AANVULLING MER SMILDEGERVEEN

RWE Eemshaven Holding

9 MEI 2016

In haar voorlopig toetsingsadvies projectnr. 3033 van 23 maart 2016 constateert de Commissie een aantal essentiële tekortkomingen in het MER. De voor u liggende aanvulling op het MER dient ertoe om deze essentiële tekortkomingen weg te nemen. Deze aanvulling richt zich alleen op de door de Commissie naar voren gebrachte onderwerpen.

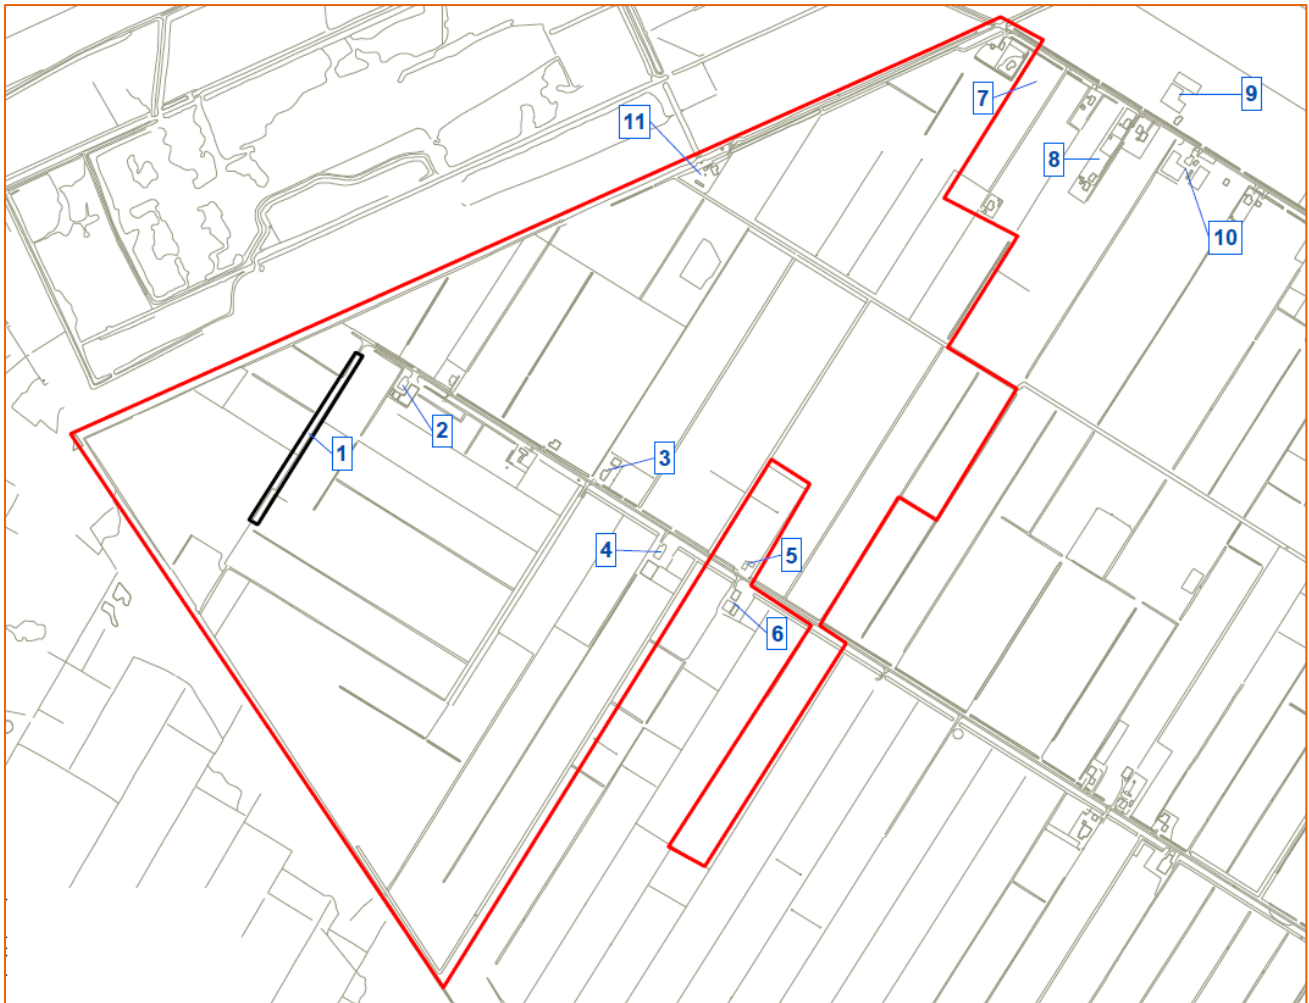
Diverse kaarten in het MER zijn door de gekozen resolutie of het formaat slecht te lezen.²⁴

- De Commissie beveelt aan om voorafgaand aan de besluitvorming de resolutie en het formaat van de kaarten zodanig aan te passen dat zij duidelijk leesbaar zijn.
